改善箇所説明図

大型観光バスにおいて、スイングドア下側ハーネスの配線が不適切なため、ドア開閉時に当該ハーネスが周辺部品と干渉して過度の屈曲が生じる場合がある。そのため、そのままの状態で使用を続けると、当該ハーネス内の配線が断線して電装品（パイロットランプ、サイドターンランプ、ドアガラス熱線ヒータ）が作動不良となり、最悪の場合、異臭・発煙が生じるおそれがある。

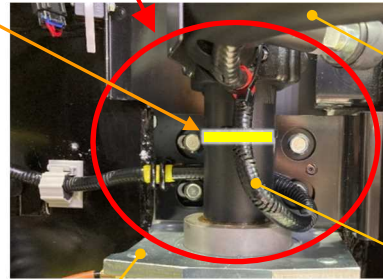
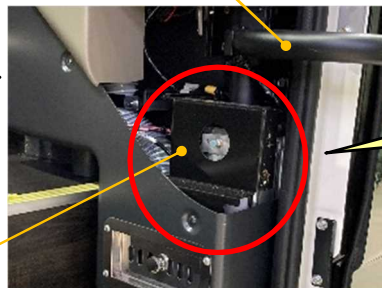
基準不適合発生箇所

樹脂製バンドによる固定部

《 対策品のロアカバーブラケット 》

全車両、スイングドア下側ハーネスのドアエンジンからドア入口までの配線を新品に交換すると共に樹脂製バンドによる固定を追加する。

また、サービスボックスのロアカバーが樹脂製の車両は、ロアカバーブラケットを対策品に交換する。
